เรื่อง การแก้ไขสัญญาจ้าง

สัญญาจ้างก่อสร้าง
(ฉบับแก้ไขเพิ่มเติม ครั้งที่ ๑)

โครงการปรับปรุงถนนลาดยางแบบแอสฟัลต์คอนกรีต สายบ้านหนองผักตบ หมู่ที่ 5 ตำบลโนนสมบูรณ์ อำเภอบ้านแฮด จังหวัดขอนแก่น - ทางหลวงแผ่นดินหมายเลข 2

แผนที่ตั้งโครงการโดยสังเขป
มาตราส่วน : Not to Scale

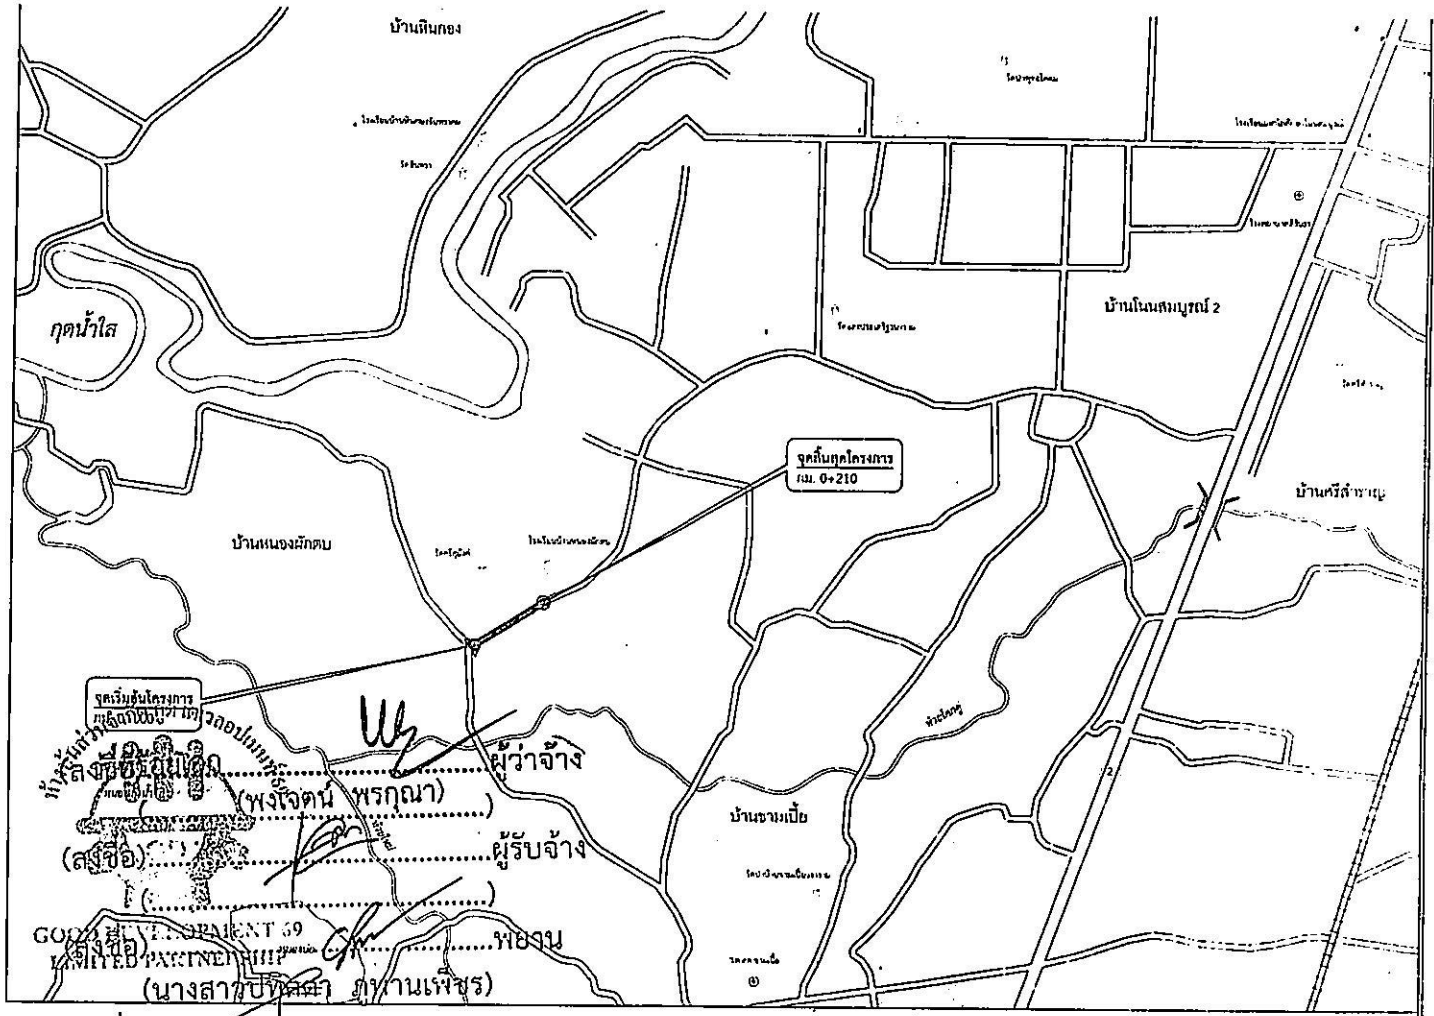
แผนที่ตั้งโครงการในส่วนจุดสิ้นสุดโครงการ

จากเดิม จุดสิ้นสุดโครงการ กม. ๐+๒๖๓.๕๐ เป็น จุดสิ้นสุดโครงการ กม. ๐+๒๑๐

ผังบริเวณโดยสังเขปรายละเอียดโครงการ

จากเดิม ขนาดผิวจราจรกว้าง ๕ เมตร ยาว ๒๖๓.๕๐ เมตร หนา ๐.๐๔ เมตร หรือมีพื้นที่ลาดยางไม่น้อยกว่า ๑,๓๑๗ ตารางเมตร เป็น ขนาดผิวจราจรกว้าง ๕ เมตร ยาว ๒๑๐ เมตร หนา ๐.๐๔ เมตร หรือมีพื้นที่ลาดยางไม่น้อยกว่า ๑,๐๕๐ ตารางเมตร

1. โครงการปรับปรุงถนนลาดยางแบบแอสฟัลต์คอนกรีต สายบ้านหนองผักตบ หมู่ที่ 5 ตำบลโนนสมบูรณ์ อำเภอบ้านแฮด จังหวัดขอนแก่น - ทางหลวงแผ่นดินหมายเลข 2
2. ปรับปรุงถนนลาดยางแบบแอสฟัลต์คอนกรีต ขนาดผิวจราจรกว้าง 5 เมตร ยาว 210 เมตร หนา 0.04 เมตร หรือมีพื้นที่ลาดยางไม่น้อยกว่า 1,050 ตารางเมตร พร้อมตีเส้นจราจร รายละเอียดตามประมาณการงานก่อสร้าง และตามแบบแปลนที่องค์การบริหารส่วนจังหวัดขอนแก่นกำหนด
